ANNEXE 1 : Retour des consultations

Objet : Consultation pour un projet éolien sur la commune de : Canihuel

Projet concerné : Canihuel (22)

SERVITUDES PT1 – PT2

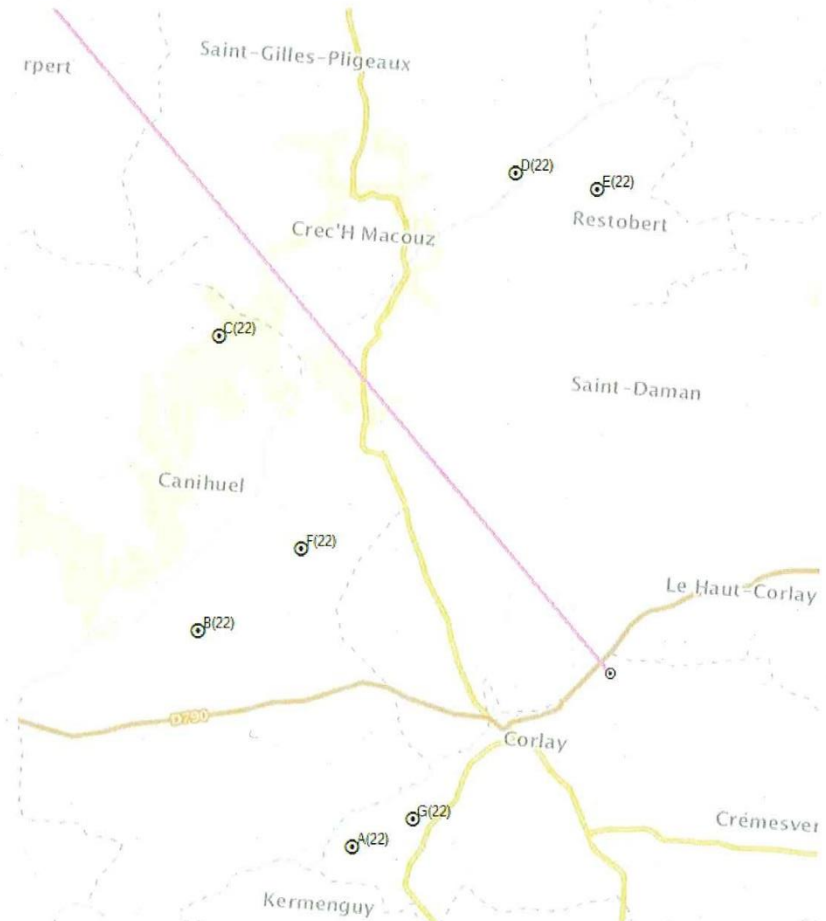
- Liaison : Depuis CORLAY 2 (V220023) (3°2'44"W – 48°19'26"N), dans l'azimut 315.7°, prendre 18 mètres de part et d'autre de l'axe du faisceau.

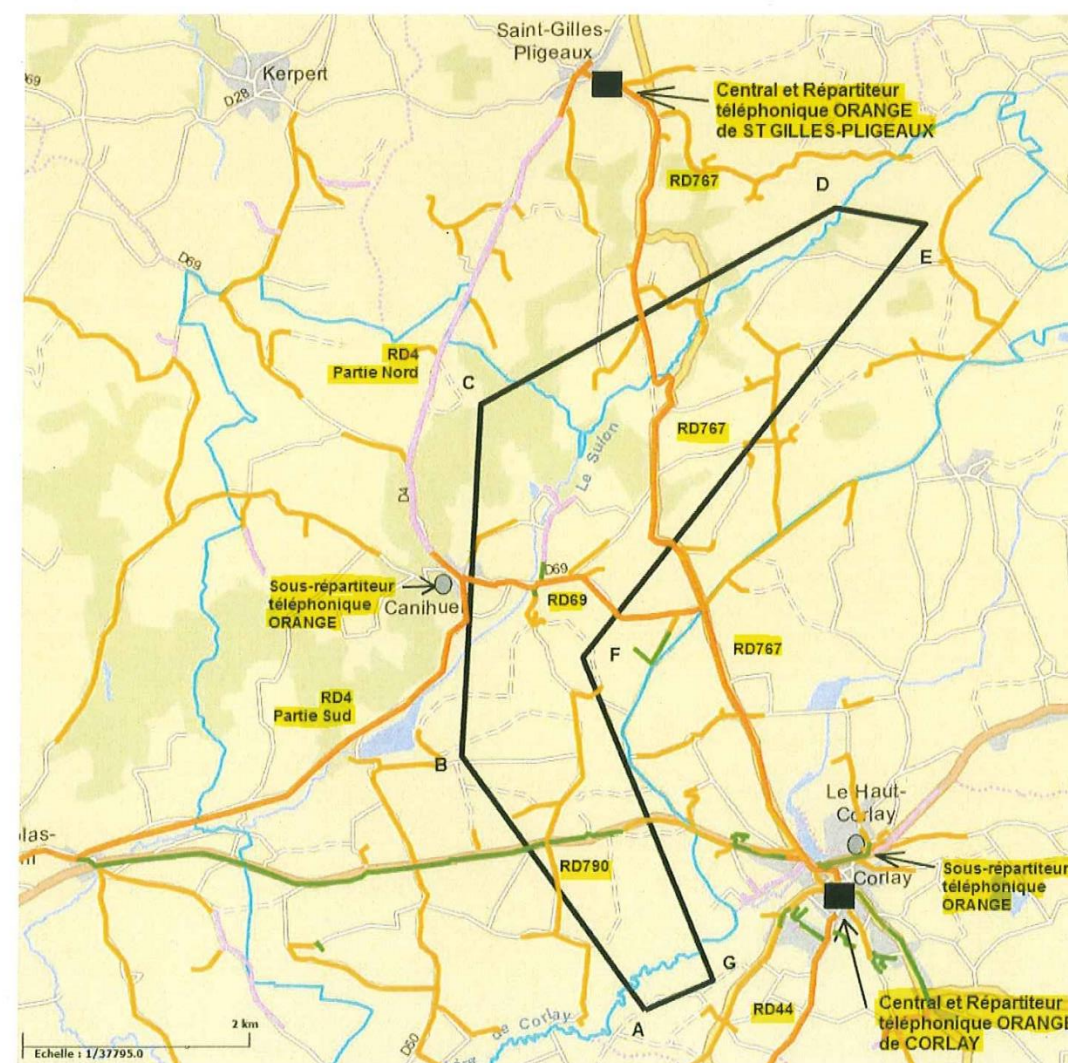
a) D'une façon générale, le polygone d'étude proposé est situé à proximité immédiate des agglomérations SAINT-GILLES-PLIGEUX et de CORLAY (distance inférieure à 300 mètres). Plus particulièrement, il conviendra de prendre en compte, dans l'étude de ce projet, les réseaux maillés aériens et souterrains Orange desservant l'ensemble des agglomérations de SAINT-GILLES-PLIGEUX et de CORLAY.

- b) Le long du RD767, présence d'un câble de transmission sous conduite Orange d'importance stratégique n° RG22018 (réalisant une liaison stratégique Interurbaine).

- Le long du RD767, présence d'un câble de transmission sous conduite Orange d'importance stratégique n° RG22126 (réalisant une liaison stratégique Interurbaine).

- Le long du RD69, présence d'un câble de transmission sous conduite Orange d'importance stratégique n° RG22018 (réalisant une liaison stratégique Interurbaine).

- Le long du RD4 (Partie Nord), présence d'un câble de transmission enterré Orange d'importance stratégique n° RG22018 (réalisant une liaison stratégique Interurbaine).

- Le long du RD4 (Partie Sud), présence d'un câble de transmission sous conduite Orange d'importance stratégique n° RG22018 (réalisant une liaison stratégique Interurbaine).

- Le long du RD44, présence d'un câble de transmission sous conduite Orange d'importance stratégique n° RG22126 (réalisant une liaison stratégique Interurbaine).

- Ces conduites de génie civil Orange comporte des chambres de tirage et de raccordement ainsi que des protection d'abonnés (tronçons rouges sur le plan joint ci-dessous).

c) Présence de nombreux réseaux d'artères souterraines et aériennes de transport et de distribution Orange (tronçons verts, mauves et jaunes sur le plan joint ci-dessous) avec nombreuses mises à la terre pour les transitions aéro-souterraines et la protection des abonnés alimentant, entre autres, les lieux-dits suivants : les agglomérations de Corlay et de Saint-gilles-Pligeaux, «La Ville Blanche», «Montohan», «Pellinec», «Kergoff», «Le Petit Paris», «Ker anna», «Kerguener», «Crec'h Macouz», «Le Moulin du Rojou», «La Garenne Barat», «Kerault», «Goresto», «Kerispert»,... (liste évidemment non exhaustive)

Il conviendra donc de respecter les distances réglementaires des réseaux d'énergie vis-à-vis de l'ensemble de ces réseaux ORANGE dans :

- Le projet du réseau maillé de terre des éoliennes projetées
- Le projet de poste livraison et de son raccordement en liaison 20kV ou 63 kV aux sites éoliens proprement dit.

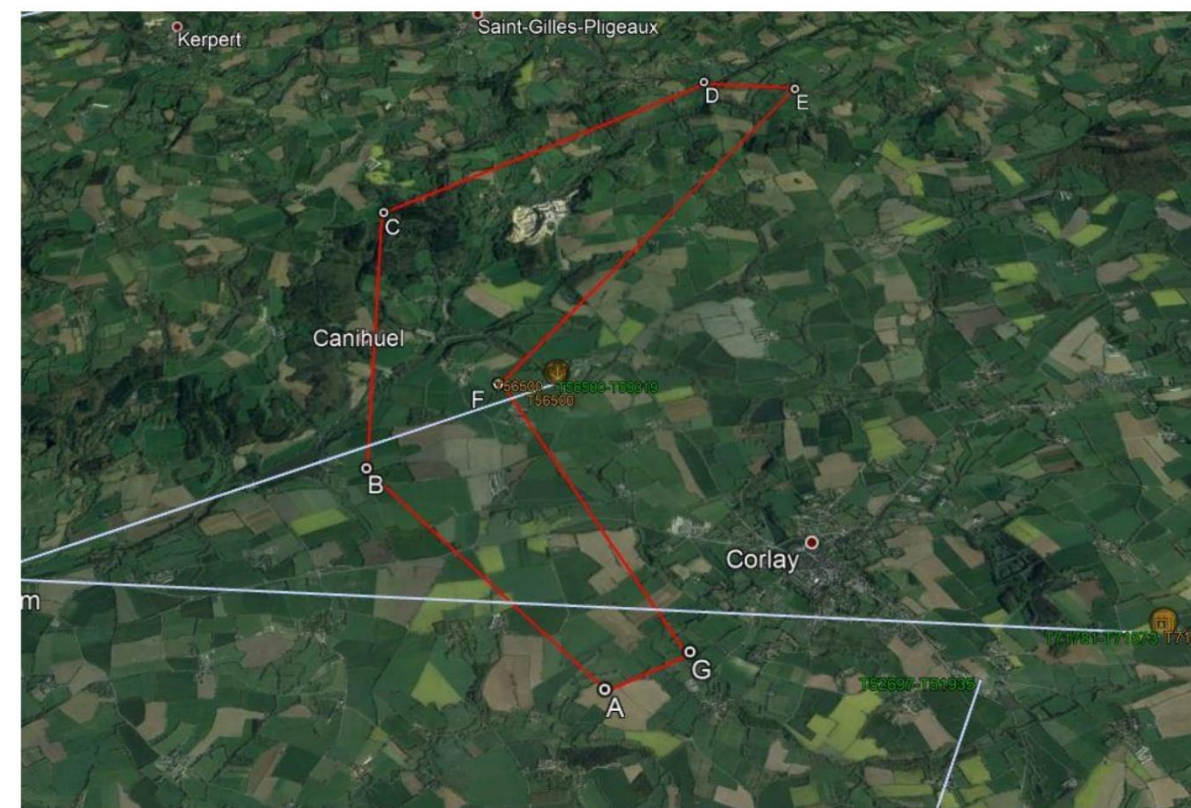
Concernant votre projet sur la commune de la Canihuel (22) et après vérification, nous vous informons que nous avons deux liaisons qui traversent votre zone d'étude (contour rouge sur notre plan).

Liaison 1 : T71781 → T71573

Extrémité A : T71781
X = 202520
Y = 2381580
Extrémité B : T71573
X = 191835
Y = 2382970

Liaison 2 : T56500 → T59019

Extrémité A : T56500
X = 198305
Y = 2384475
Extrémité B : T59019
X = 169505
Y = 2373273

Nous vous remercions de nous tenir informés d'une éventuelle évolution de votre projet. Afin d'éviter toutes perturbations, merci de prévoir l'installation à plus de 100m autour à partir des fûts de vos éoliennes.
